Technical Bulletin

K035040/K045040 для Renault/Jeep 2.1D, TD

K035040 / K045040

Рис. 1
OE соотв. 7700722452

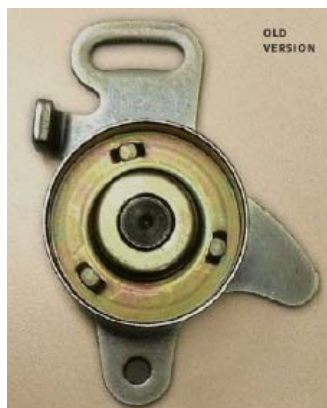
Производя эту замену мы можем наглядно проследить за тем, что произошло на OES рынке: старый натяжитель (OE соотв. 7700722452 - рис. 1) снят с производства и заменен на новый (OE соотв. 7700871169 - рис. 2).

Новый натяжитель состоит из двух частей (Рис. 3), которые должны быть соединены между собой как показано на (Рис. 2).

Новая система значительно лучше, чем та, которая была до нее, и в которой использовалась специальная пружина. Очень часто пружина заедала и недостаточно сильно выталкивала втулку, которая должна приводить в действие опорную пластину натяжителя.

Так как существует достаточно большая визуальная разница между старым и новым натяжителем, не все механики точно знают, как устанавливать новый вид натяжителя. Правильная установка возможна, если придерживаться следующей последовательности действий:

- * снять старый натяжитель
- * демонтировать старую втулку и пружину (они больше не понадобятся)
- * установить новый натяжитель используя болт от старого натяжителя
- * надавливать на новый натяжитель навстречу ремню до момента правильного натяжения (например, с помощью плоскогубцев и стопорных колец, если оригинальный инструмент не доступен)
- * блокируем болты натяжителя
- * 2 раза проворачиваем двигатель
- * проверяем натяжения ремня при помощи прибора STT-1
- * если прибор не показывает ОК, корректируем натяжение ремня, 2 раза проворачиваем двигатель, и снова проверяем.
